工程指示 / 要求簡箋(E.I.)

工程指示編號：EI/ 3199 /21 修改版次：
 工程編號：J851 工程名稱：青衣明翹滙
 工程項目：幕牆單元項目 額外 Win 子機
 收件人：Maggie Lor 發件人：Joe Chan 日期：24/3/2021

33/F WIN子機輔助威也示意圖 (T1 & T1A)

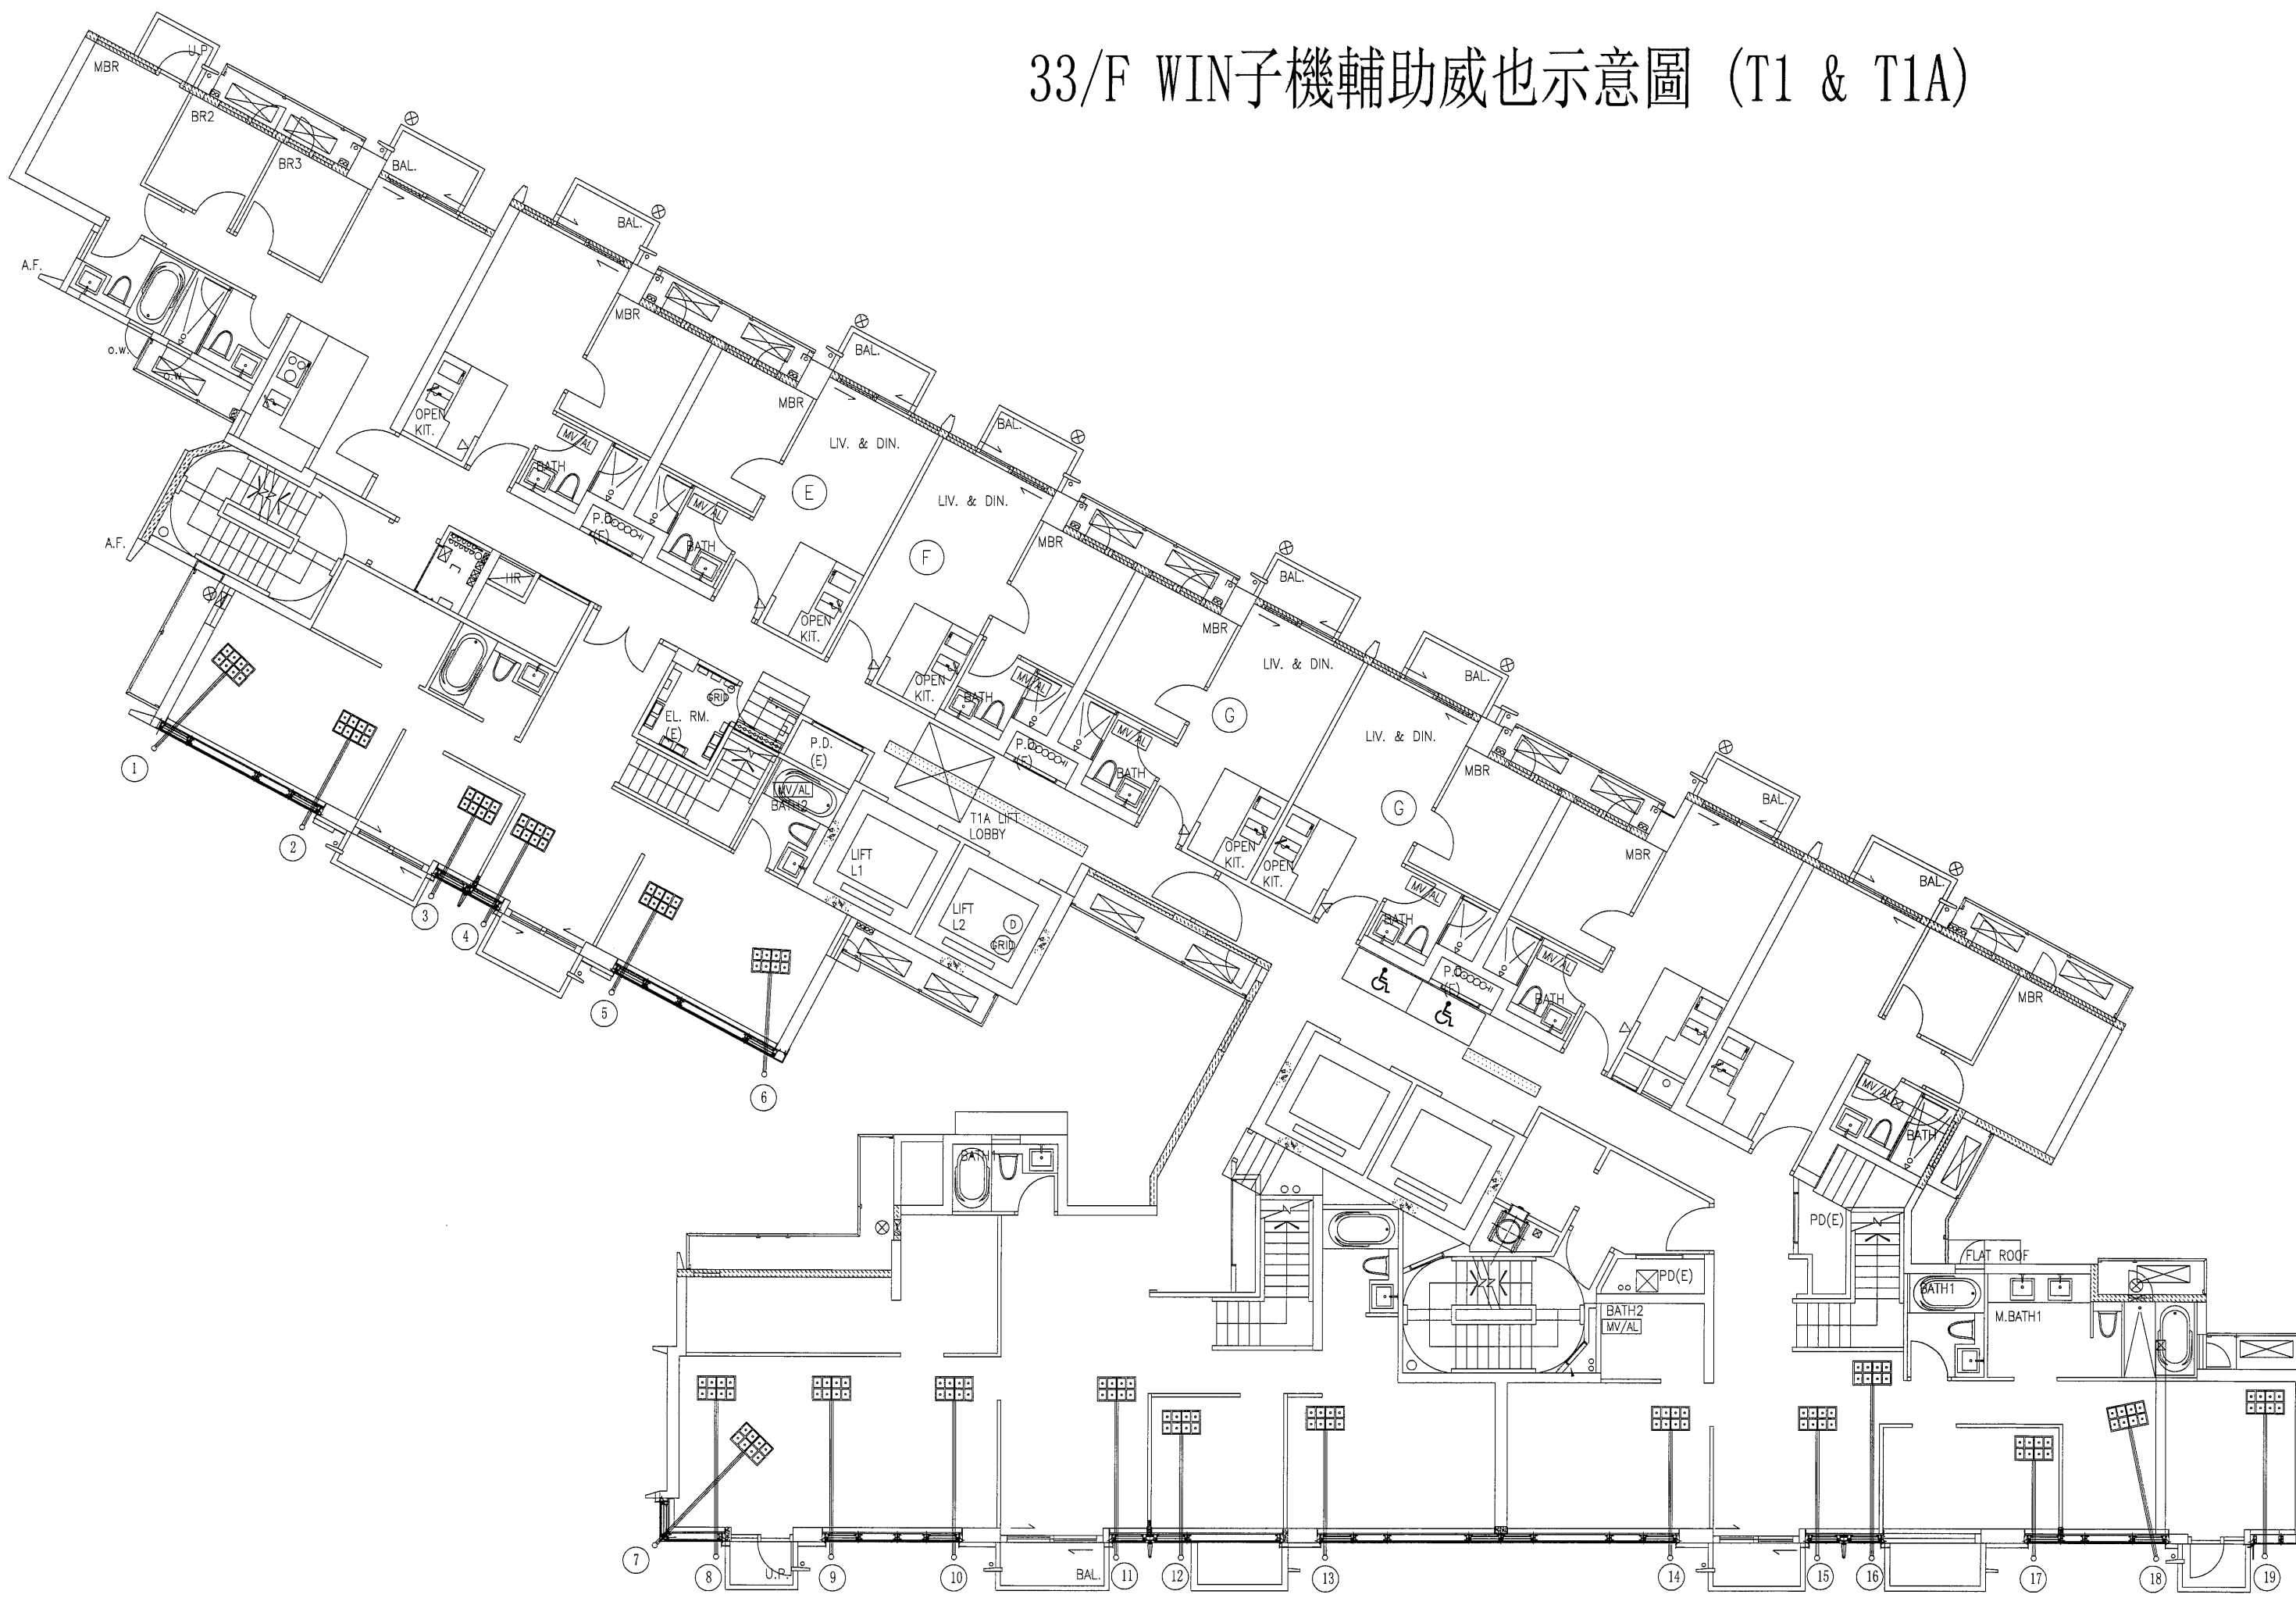
因地盤環境狹窄，吊運單元無法拉尾繩，需安裝額外 Win 子機，製作輔助感也。

預算：額外 36 隻 Win 子搭建於 33F，移 Win 子機到 33 各 1 次共 36 次。
 實際使用數量以地盤安排為準。

吊運時，單元件擊於臨時威也，順著威也上升，以防止單元件吊運時的擺動，確保安全
